חוות דעת הנדסית - בדק בית

כתובת: מבצע משה - ראשון לציון

תאריך ביקור בנכס: 21/08/2025

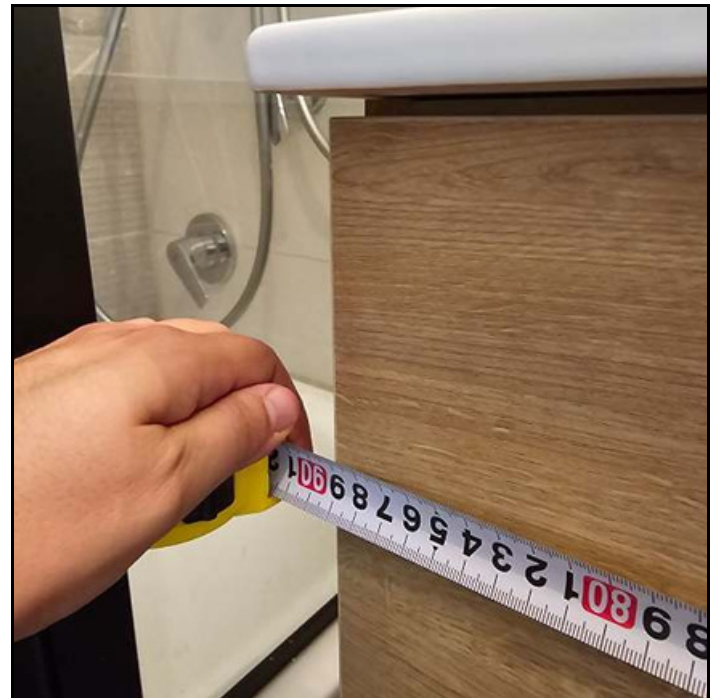
10.2 ממצא	איהתאמה
מיקום	חדר רחצה כללי
המלצה	הותקן ארון 80 ס"מ במקום 90 ס"מ, נדרש להחליף בהתאם
תקן	תיק דייר
מחיר	1,620 ש"ח (מחיר ליחידה: 1,620 ש"ח(כמות: 1 קומפ'),

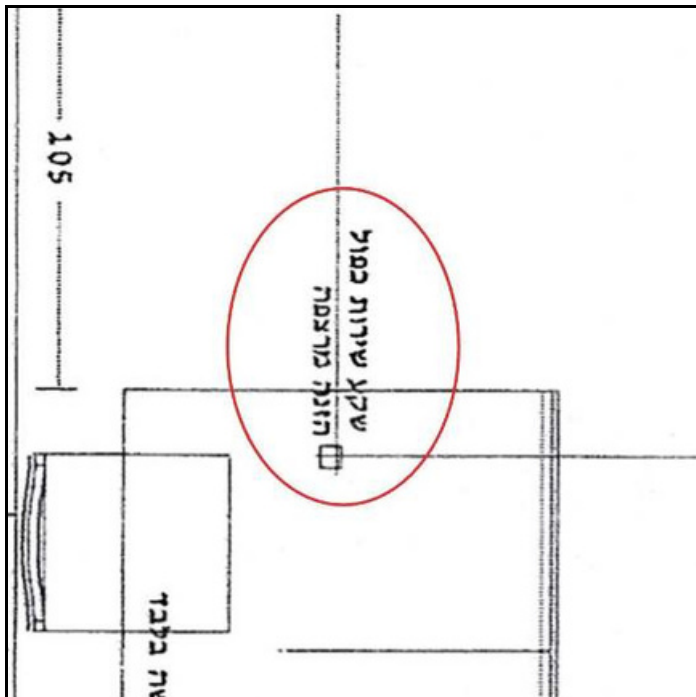
11.1 ממצא	אי התאמה לתכנית
מיקום	מטבח
הערה	בוצע שקע יחיד ולא כפול קלאפה עליונה 40 ס"מ במקום 50 ס"מ
המלצה	נדרש לקבל הבהרות בנוגע לאי התאמה בין תכנית לקיים בדירה, ולתקן בהתאם.
תקן	תכנית מטבח
מחיר	2,800 ₪ (מחיר ליחידה: 2,800 ₪ (כמות: 1 קומפ'),

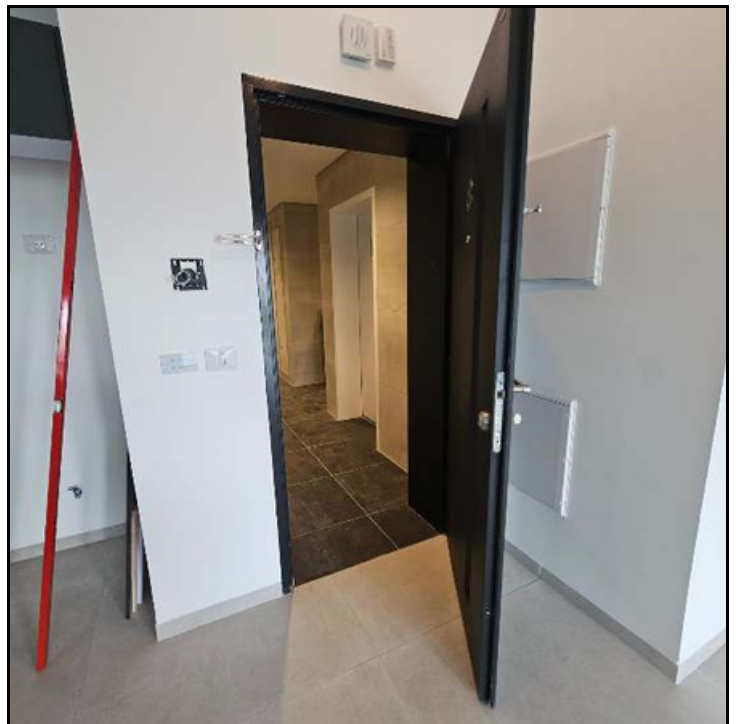
13.1 ממצא	התקנה לקוייה של דלת כניסה
מיקום	מבואת כניסה
הערה	במעמד הבדיקה הדלת נסגרת/נפתחת מעצמה ולא עומדת סטטית.
המלצה	נדרש לכוון את הדלת מחדש ובמידת הצורך יש לפרק ולהרכיב מחדש עד לפעולה תקינה
תקן	תקן 5044 חלק 2 סעיף 3.3.2 "בשום מקרה לא תהיה תנועה אקראית של האגף לכיוון פתיחת הדלת ללא הפעלת כח".
מחיר	500₪ (מחיר ליחידה: 500₪ (כמות: 1 קומפ'),

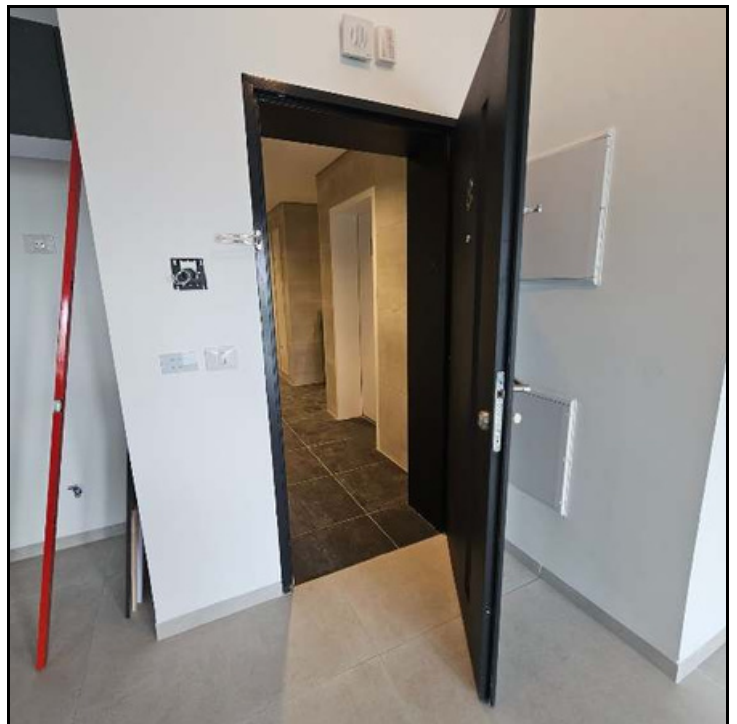
13.2 ממצא		לאנמצא סימון אקוסטקי על גביי הדלת
מיקום	מבואת כניסה	
המלצה	הקבלן נדרש להציג אישור על כך שהדלת מתאימה לדרישות התקן ובמידה ולא נדרש להחליף בדלת אחרת ומתאימה לפי התקן.	
תקן	תקן 5044 חלק 1 סעיף 2.3, תקן 1004 חלק 2 סעיף 5

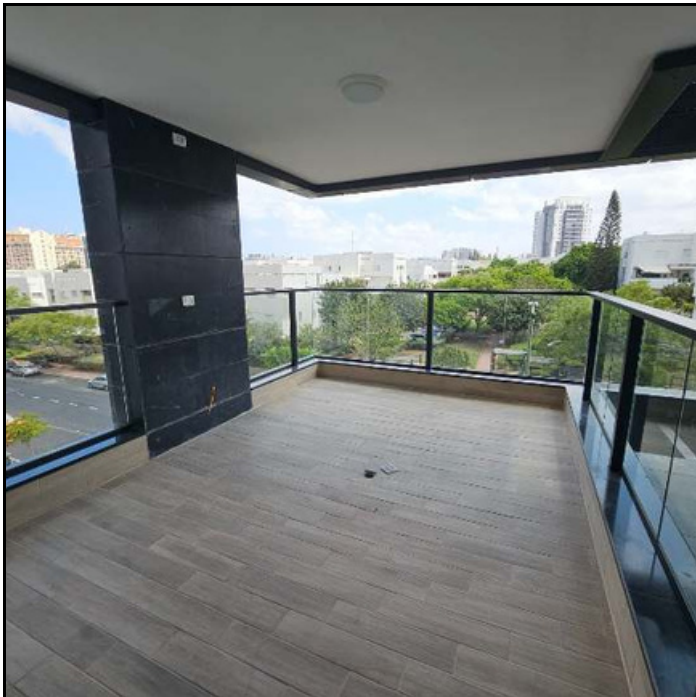
14.2 ממצא קופינגסך שיש נמצא פגום	
מיקום	מרפסת שמש
המלצה	אבנים פגומות נדרש לפרק ולהתקין חדשות ושלמות אבנים מוכתמות/שרוטות נדרש לבצע ליטוש ומריחת סילר עד לקבלת מראה אחיד, במידה והנ"ל לא תיקנאות הליקוי נדרש להחליף את האבן.
תקן	[תקן 2378 חלק 1 סעיף 3.2.1] "האבן צריכה להיות שלמה ללא סדקים או פגמים אחרים העלולים להשפיע על החוזק והמראה שלה. (ניתן לעשות תיקונים קלים אם אושרו מבחינה הנדסית)"
מחיר	5,000 ₪ (מחיר ליחידה: 5,000 ₪) (כמות: 1 קומפ'),

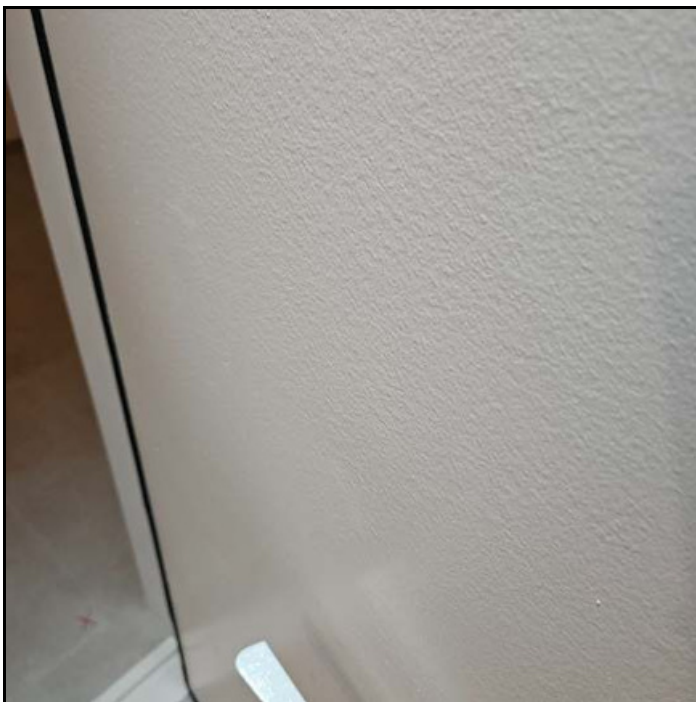
פגמים בדלת הממ"ד	15.1 ממצא
ממ"ד	מיקום
נדרש לבצע תיקונים בדלת הממ"ד על ידי שפכטל פחחים ככל ונדרש וכן צביעה חוזרת בצבע המתאים לפריט שעבר תהליך ציפוי	המלצה
תקן 4422 חלק 2 סעיף 4.2, תקן 4422 חלק 3 פרק ב - ביצוע	תקן
800ש (מחיר ליחידה: 800ש(כמות: 1 קומפ'),	מחיר

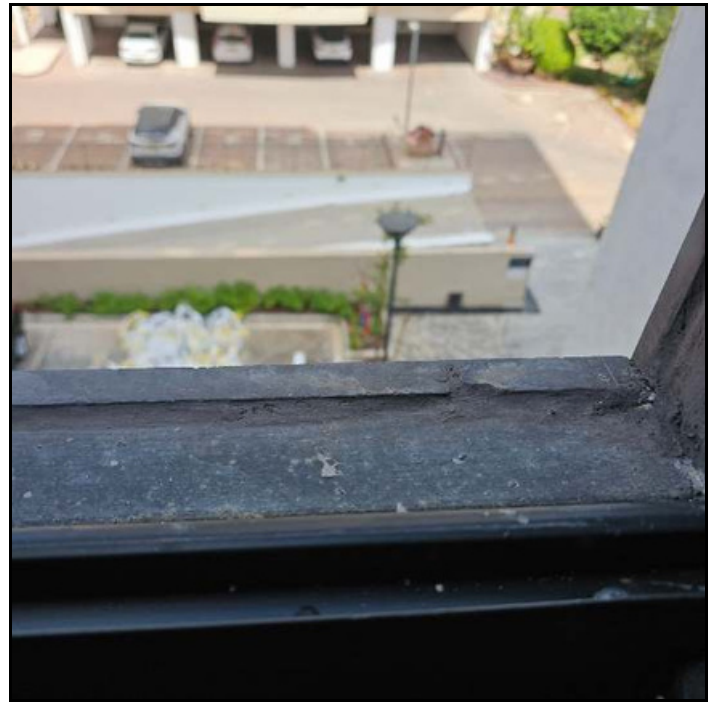
16.1 ממצא	חיפוי האבן בולט/שקוע ממישור הקיר
מיקום	ממ"ד
המלצה	נדרש לפרק ולהרכיב מחדש את האבן שבולטת ותגרום לעמידת מים במלבן החלון
תקן	[תקן 2378 חלק 4 סעיף 5.2.3.3]
מחיר	850 ש"ח (מחיר ליחידה: 850 ש"ח(כמות: 1 קומפ'),

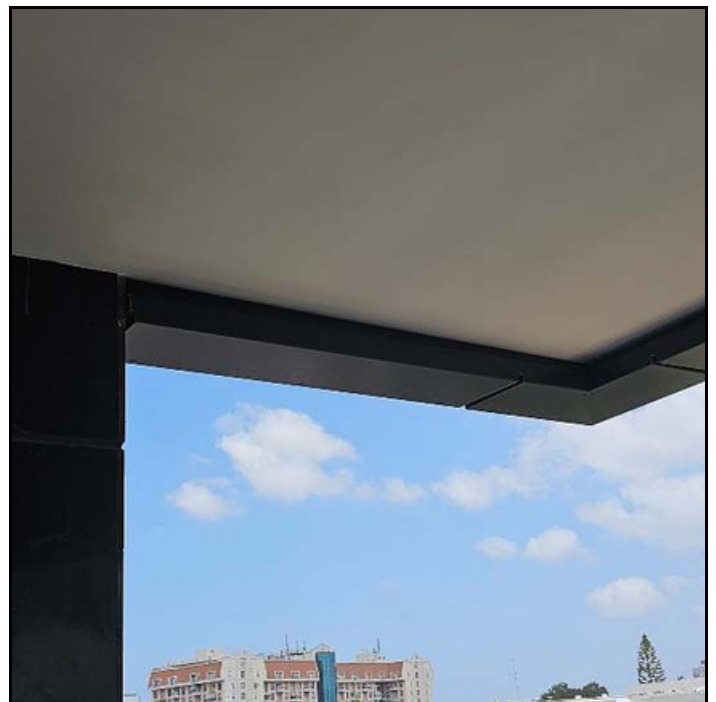
17.1 ממצא	התקנה לקייה של פרופילי חוץ
מיקום	מרפסת שמש
המלצה	נדרש לבצע מקצה שיפורים בהתקנת פרופילי חוץ, לפלס ולסדר עד לקבלת מראה אחיד ללא סטיות
תקן	תכנית אדריכלית, מפרט מוצר
מחיר	1,500 ש"ח (מחיר ליחידה: 1,500 ש"ח(כמות: 1 קומפ'),
